機種	省エネデータ収集サーバ(EcoServerⅢ)
----	-------------------------

三菱省エネデータ収集サーバ(EcoServerⅢ) 仕様変更のお知らせ

扱	A	日付	2016年11月	件名	三菱省エネデータ収集サーバ(EcoServerⅢ) 仕様変更のお知らせ
整理番号	山-1247	三菱電機(株)福山製作所

(2) 本体動作設定の追加

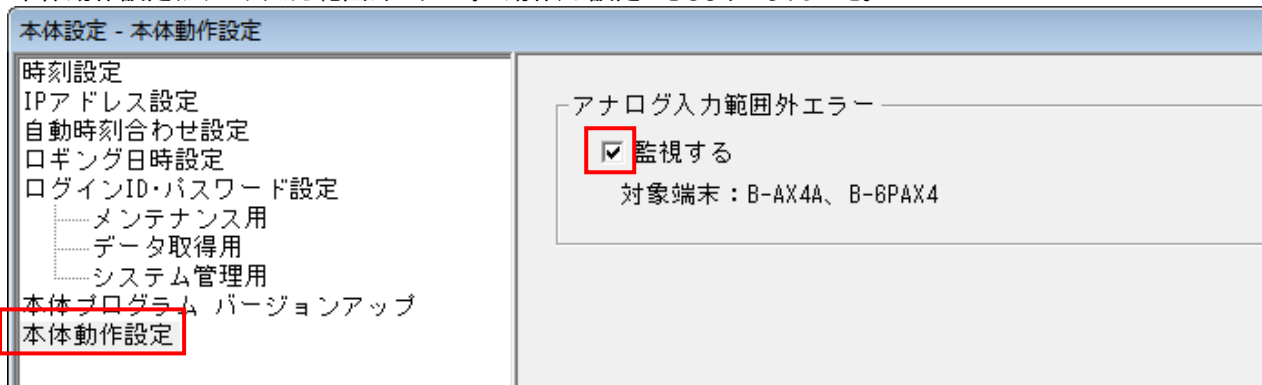
本体動作設定(アナログ入力範囲外エラー時の動作)が設定できるようになりました。

チェックあり:

アナログ入力範囲外エラーになった場合、システムログに計測エラー発生を記録し、データファイルはblankとする。(デフォルト)

チェックなし:

アナログ入力範囲外エラーになった場合、システムログに計測エラー発生を記録せず、データファイルに最小値/最大値を記録する。
